## PILNE zawiadomienie dotyczące bezpieczeństwa

Ostona silnika rotacji ramienia L jednopłaszczyznowych systemów Allura i Azurion firmy Philips montowanych nieruchomo do sufitu może spaść

16 listopada 2023 r.

*Ilustracja 1: przykład odzepionej osłony silnika rotacji ramienia L*

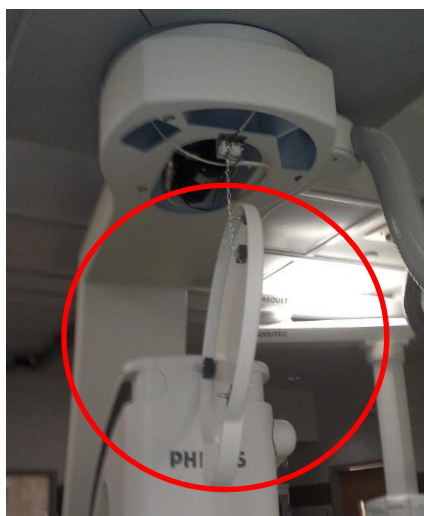
Firma Philips wykryła potencjalne zagrożenie dla bezpieczeństwa w jednopłaszczyznowych systemach Allura i Azurion firmy Philips montowanych do sufitu. Montowane do sufitu ramię L jest wyposażone w osłonę silnika rotacji, która w przypadku kolizji ramienia L z innymi elementami wyposażenia szpitala (np. lampą operacyjną) może spaść. Osłona jest zamocowana za pomocą łańcucha bezpieczeństwa. Niemniej jednak w przypadku kolizji łańcuch również może się odzepić, przez co osłona może spaść na pacjenta, użytkownika lub osobę znajdującą się w pobliżu. Zgłoszono pięć przypadków, w których doszło do drobnych obrażeń ciała, takich jak stłuczenia i zadrapania. Dotychczas nie zgłoszono żadnego przypadku poważnych obrażeń ciała lub śmierci związanego z opisywanym problemem.

W celu rozwiązania tego problemu firma Philips wymieni obecne osłony wszystkich jednopłaszczyznowych wadliwych systemów Allura i Azurion montowanych do sufitu nowymi osłonami silnika rotacji ramienia L (ze śrubami zamiast zacisków sprężynowych), aby zagwarantować odporność na kolizje z wyposażeniem zewnętrznym.

**Ilustracja 2:** problem ten dotyczy tylko jednopłaszczyznowych systemów montowanych nieruchomo do sufitu (patrz powyżej)

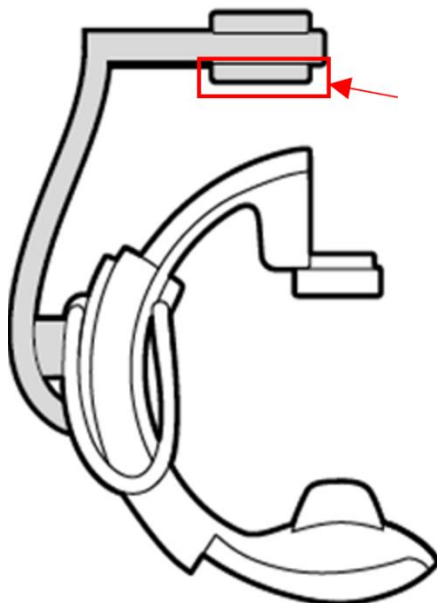
Problem ten dotyczy wszystkich jednopłaszczyznowych systemów Allura i Azurion montowanych do sufitu, patrz poniższe ilustracja 2 i tabela 1.
